Dotyczy: **przebudowy odcinka drogi powiatowej 2489P**

Dotyczy: **Zaopiniowania przebudowy drogi powiatowej nr 2489P (ul. Jeziorna) w rejonie przystanków autobusowych przy ul. Sarniej w m. Szczytniki, Gmina Kórnik.**

W odpowiedzi na pismo ZDP.WD.4621.36/17.JC2, po zapoznaniu się z przedłożonymi mapami przekazujemy następujące uwagi:

Załącznik do pisma
Div/IBH/36/554/2018

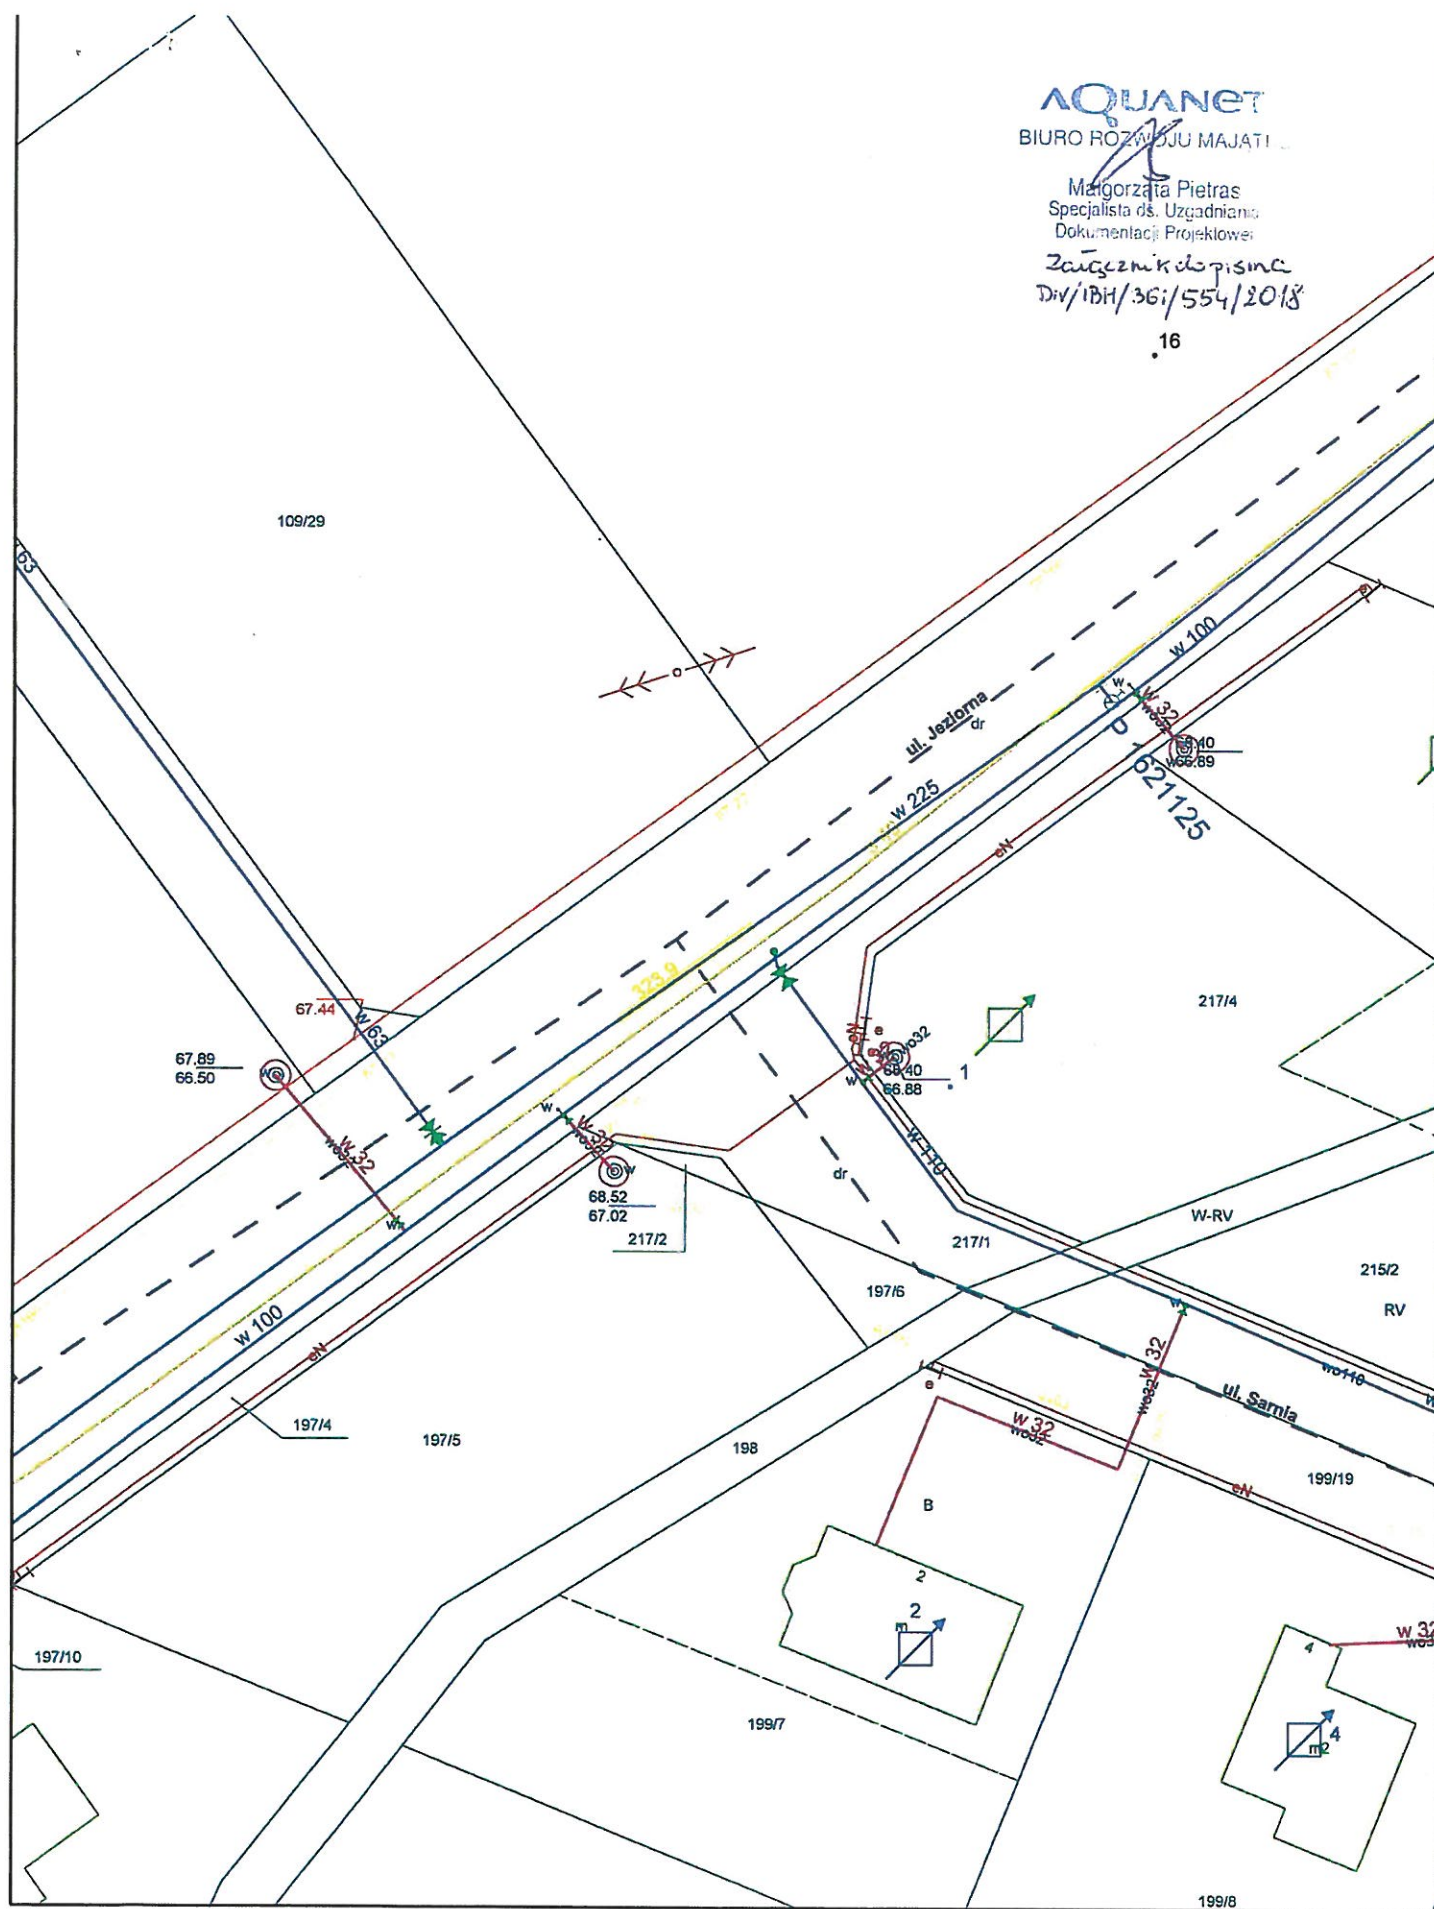
Ponadto informujemy, że przedłożone do zaopiniowania mapy są niekompletne i niezgodne ze stanem faktycznym w następującym zakresie:

- sieć wodociągowa DN100 w ul. Jeziornej - na przedłożonych mapach brak tej sieci
- połączenia wodociągu DN100 w ul. Sarniej z wodociągiem DN100 w ul. Jeziornej,
- podłączenia przyłączy z posesji dz. nr 197/5, 217/3 oraz 109/23 do wodociągu DN100 w ul. Jeziornej.

W załączeniu przekazujemy wydruk z bazy danych AQUANET na których przedstawiono stan faktyczny uzbrojenia w ul. Jeziornej/Sarniej w Szczytnikach.

Wydanie ostatecznej opinii będzie możliwe po przedłożeniu w AQUANET prawidłowych map uzupełnionych o brakujące uzbrojenie.
